BZPiFZ.271.12.2020

Dot.: postępowania przetargowego w trybie przetargu nieograniczonego na „**Termomodernizację i przebudowę budynku przychodni zdrowia przy ul. Powstańców 7A w Solcu Kujawskim**”. Zamawiający przedstawia pytania dotyczące Specyfikacji Istotnych Warunków Zamówienia zadane przez uczestników postępowania wraz z odpowiedziami, które należy uwzględnić w ofercie.

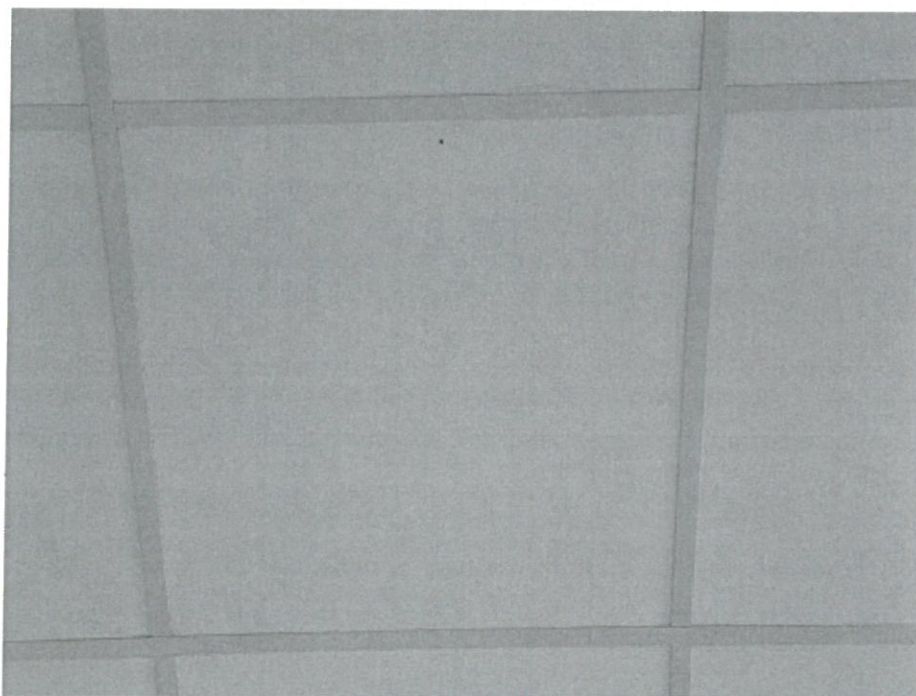
Gdzie miałyby zostać wykonane sufity podwieszane? Z jakiej grubości płyty oraz czy jest może jakiś docelowy system.

Szczegółowa informacja gdzie mają być wykonane sufity podwieszane znajduje się w przedmiarze robót, są tam wypisane numery pomieszczeń. Sufit systemowy mineralny modułowy, płyty 60x60cm, gr. płyt 8mm lub 9,5mm, krawędzie proste. Nowy sufit należy dopasować do istniejącego sufitu podwieszanego w korytarzu. Poniżej zdjęcie istniejącego sufitu.
